改善箇所説明図(2)

車速制御コンピュータ(ECU)

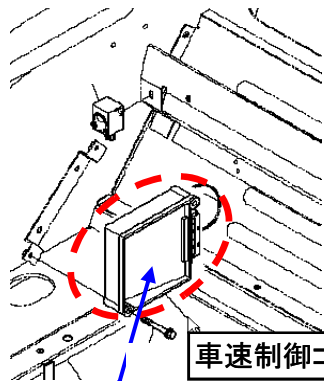
基準不適合発生箇所:

車速制御コンピュータ(ECU)のプログラムが不適切なため、前後進の切替を行った時に、切り替えた向きと逆向きに動くおそれがある。

改善の内容:

(2)全車両、車速制御コンピュータ(ECU)のプログラムを対策プログラムに変更する。

識別:

書き換え後、車速制御コンピュータ(ECU)の近くの、ポジションレバーガイド取り付けボルトに白ペイントを追加する。
